Concours pour la construction du nouveau pont de Peney sur le Rhône.

Hôpital régional de Sion et environs.

Remarques à propos du concours de l'hôpital régional de Sion et environs¹.

Fig. 5. — Projet de MM. Fatio, ingénieur et Berteletti, entrepreneur. Solution recommandée par la commission d'examen. Coupes longitudinale et transversale. Echelle 1 : 1200.

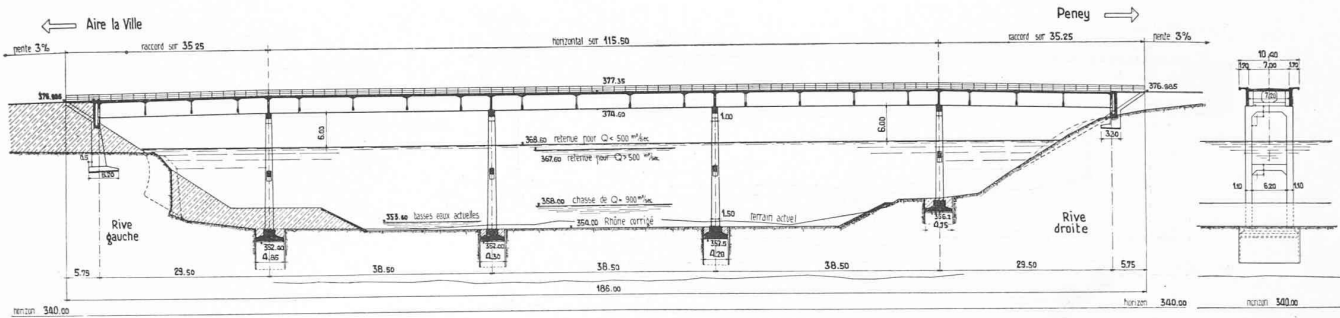
Projet Fatio, ingénieur, et Berteletti, entrepreneur (fig. 5). Poutre continue droite à cinq travées. Solution favorable ; au point de vue navigation, la passe de 33 m demandée est largement réalisée. Aspect simple et tranquille en har-

monie avec le caractère du paysage. Au point de vue de la construction, il faut relever que la dalle de 24 cm d'épaisseur formant chaussée a une travée prédominante entre poutres maîtresses et des encorbellements réduits pour les trottoirs, ce qui provoque des moments de torsion dans les dites poutres. Cette torsion appelle une armature d'étriers adéquate et un raidissement de la partie inférieure des grandes poutres ; une nervure horizontale, qui assurerait ce raidissement à peu de frais, aiderait en outre à l'établissement de la passerelle pour canalisations et permettrait, de plus, de combattre la flexion horizontale due aux goussets horizontaux sur les palées.

Pour l'exécution, la commission propose le projet de MM. *Fatio et Berteletti*, en tenant compte des observations formulées ci-dessus.

La commission recommande encore au maître de l'œuvre de faire exécuter un revêtement asphaltique sur la chaussée, afin d'atténuer autant que possible les variations de température de la dalle. Elle recommande aussi qu'un soin spécial soit apporté à l'étude des balustrades pour lesquelles elle préconise l'emploi de barreaux rectangulaires verticaux avec main-courante robuste soudée, avec joints très espacés et une seule filière à 10 cm du sol.

Fig. 6. — Projet de MM. Sarrasin, ingénieur et Rubin, entrepreneur. Demi-coupe longitudinale et coupe transversale. Echelle 1 : 600.

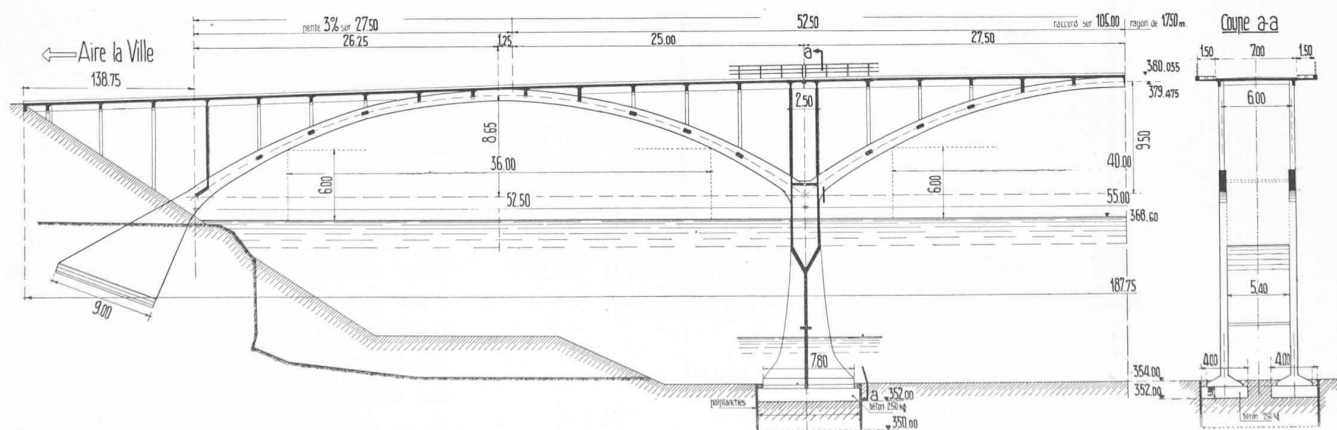
Projet Sarrasin, ingénieur, et Rubin, entrepreneur (fig. 6). Arcs en béton armé, à trois travées. Pour la navigation, disposition moins favorable que le projet officiel, mais encore acceptable. Au point de vue esthétique, le grand nombre de colonnes supportant le tablier appelle quelques réserves ; les retombées sur piles seraient à revoir. Il semble qu'une superstructure plus lourde, soit une dalle un peu plus épaisse, serait favorable pour les arcs. La continuité des arcs est l'objet d'un calcul soigneusement fait.

1^{er} prix : projet « V. A. V. », MM. M. et P. Braillard, architectes, Genève.

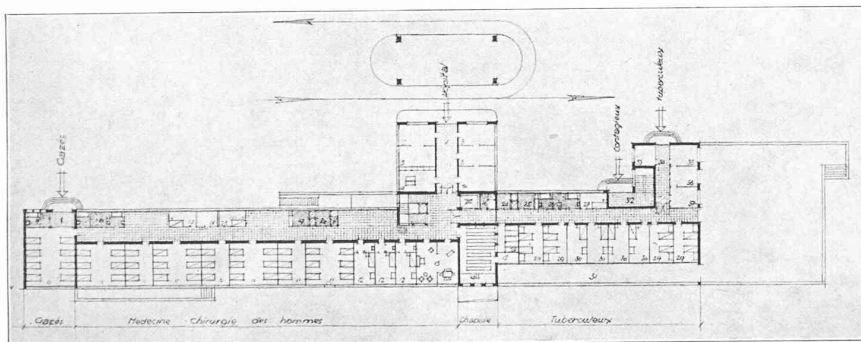
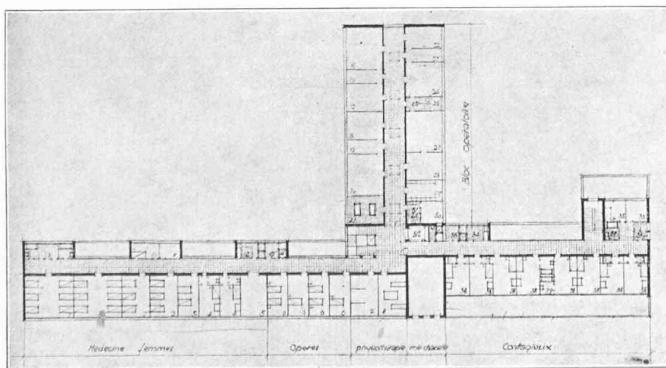
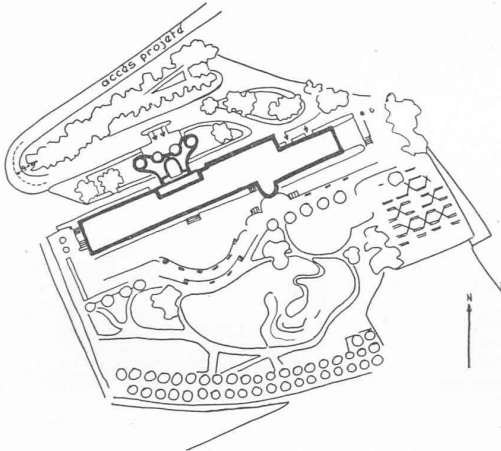
Situation du bâtiment judicieuse. Le cube correspond à celui demandé, avec une hauteur d'étages trop faible à ceux supérieurs. La forme générale du bâtiment est logique, et la répartition des services médicaux bien étudiée.

On regrette dans ce bon projet la position de la cuisine et de la buanderie au midi.

La chapelle est bien située. Les façades, simples, auraient dû être plus étudiées. Le plan des sous-sols ne montre qu'une partie des fondations. Le balcon est superflu au service des contagieux.

Le projet classé premier (N° 29) comporte un bloc opératoire placé à l'intersection de l'hôpital proprement dit et du service des contagieux. La chapelle est située dans la façade sud, au même endroit. Il faut regretter que cette chapelle n'ait pas les dimensions voulues et que le fait d'avoir disposé des locaux habitables au-dessus constitue une infraction au programme. Le plan de situation ne tient pas compte du rayon minimum de braquage d'une automobile. Pour y satisfaire, il faudra descendre le bâtiment de 7 m au moins vers le sud.

II^e prix *ex-aequo* : projet « Gravelone », M. Besson, architecte, Martigny.

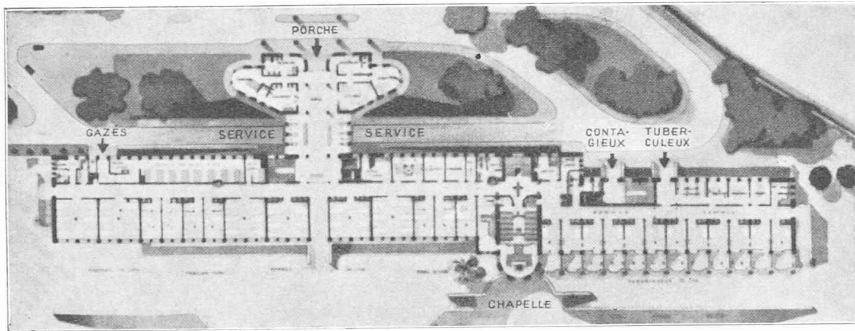
La situation sur le terrain est heureuse. Le cube du bâtiment correspond aux exigences, avec des hauteurs d'étages favorables.

La répartition des services n'est pas sans reproche : les salles de jour de chaque division sont communes aux pensionnaires et aux hospitalisés ; tous les opérés sont mélangés avec les pensionnaires, et d'autres pensionnaires sont sur un autre étage mélangés avec le service médical hommes. On aurait pu remédier facilement à cet inconvénient.

Les pensionnaires n'ont pas de balcons à leur disposition.

La cuisine est bien placée. Par contre, dans la buanderie, on devrait fermer les fenêtres du côté sud.

La chapelle, bien placée, donne du caractère à la façade.

L'entrée et les dégagements sont bons, mais les corridors pourraient être mieux éclairés.

La façade est belle, et le projet bien présenté. L'étude générale de l'emploi du terrain est bien faite.

Le jury a classé second le projet N° 11 qui a porté tout son effort sur des effets de rendu. Le bloc opératoire est, cette fois, au centre de l'hôpital mais l'ensemble des dispositions adoptées pour les services laisse à désirer.

III^e prix *ex-aequo* : projet « Au soleil », M. Jean Hugli, architecte, Yverdon.

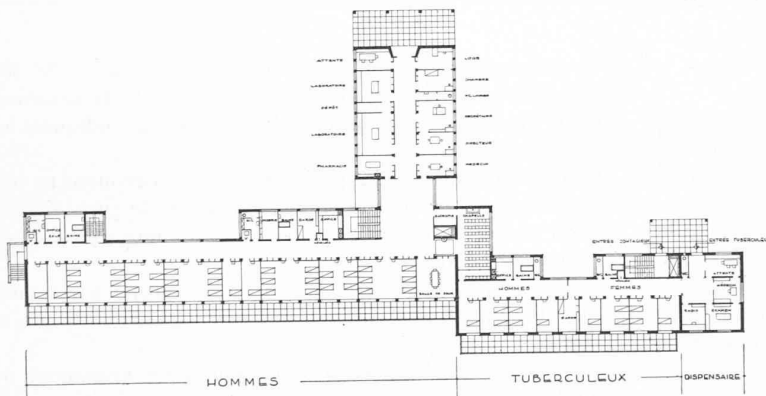
La situation sur le terrain est critiquée ; tout le bâtiment devrait être repoussé au nord. Le cube du bâtiment est trop élevé, avec une forte hauteur d'étages.

Le pavillon des tuberculeux et contagieux avance sur le bâtiment de l'hôpital lui-même. La répartition des services est bien faite.

La chapelle est bien placée, mais trop basse ; sa hauteur pourrait être augmentée au détriment de la morgue.

L'entrée et les dégagements sont bien étudiés.

Les façades agréables, mais on se demande pourquoi les fenêtres sont beaucoup plus grandes pour l'hôpital lui-même que pour le pavillon des tuberculeux et contagieux ?

Le projet classé second, *ex aequo* avec le précédent (N° 48) se rapproche du premier prix. Le jury a reproché la situation trop au sud dans le terrain, mais les circulations indiquées ici sont réalisables...

III^e prix *ex-aequo* : projet « Lit », M. A. Leclerc, architecte, Genève. Collaboratrices : M^{lles} Leclerc et Oltramare.

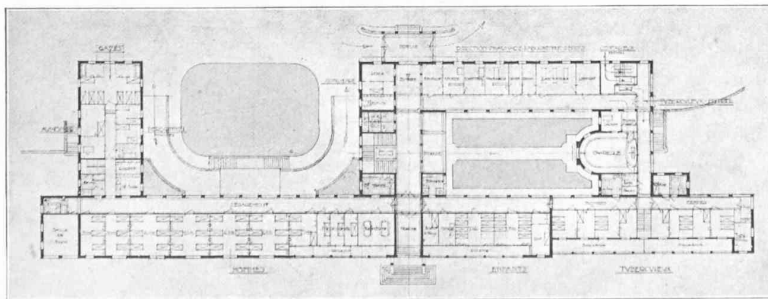
Le bâtiment est bien situé avec une bonne forme générale ; le cube correspond aux normes ; par contre, le vide des étages n'est pas assez grand.

La répartition des services est heureuse. Le développement des dégagements est un peu grand, par contre, ils sont bien éclairés.

La situation de la chapelle est excentrique par rapport à l'appartement des sœurs.

Il y a beaucoup de terre-pleins. La façade a du caractère.

Quant au troisième prix (projet N° 53), nous avouons ne pas comprendre comment, sur un pareil terrain, le jury ait cru pouvoir récompenser un projet comportant une cour fermée sur les quatre côtés.

III^e prix *ex-aequo* : projet « Quisisana ». MM. Breitenbücher, architectes, Genève.

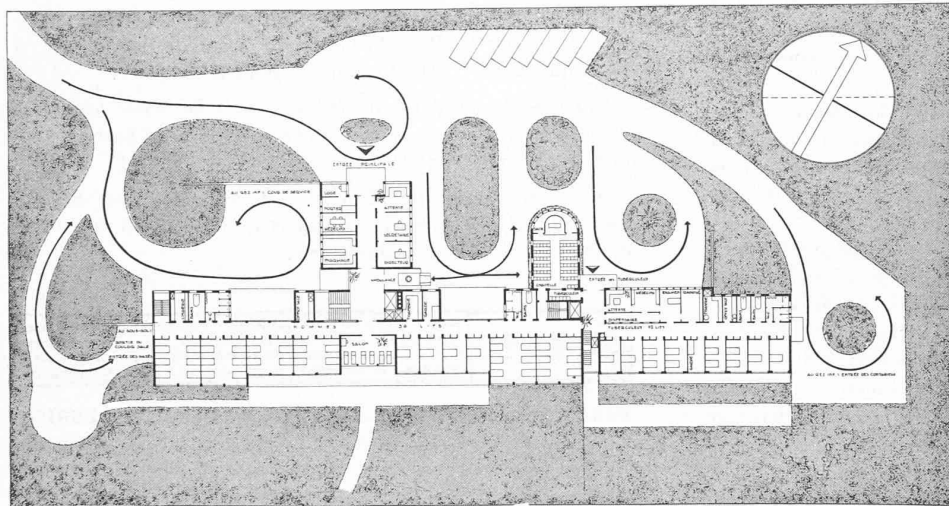
Le troisième prix *ex aequo* (N° 9) est un projet assez compliqué. Les circulations ne peuvent se faire comme le projet l'indique.

Bonne implantation. Le cube du bâtiment conforme au programme, mais avec une hauteur d'étages un peu faible.

La forme générale du bâtiment est rationnelle. La répartition des services est bien étudiée.

Cependant, les pensionnaires sont répartis sur deux étages, solution qu'on peut admettre, vu que dans l'étage inférieur sont groupées les chambres à 2 lits.

Le pavillon des tuberculeux et contagieux se trouve sur le même alignement que le bâtiment principal, ce qui est bien.

Les laboratoires sont en sous-sol, situation un peu trop excentrique.

Chapelle bien placée.

L'entrée et les dégagements sont bien étudiés. La façade, par contre, trop vitrée
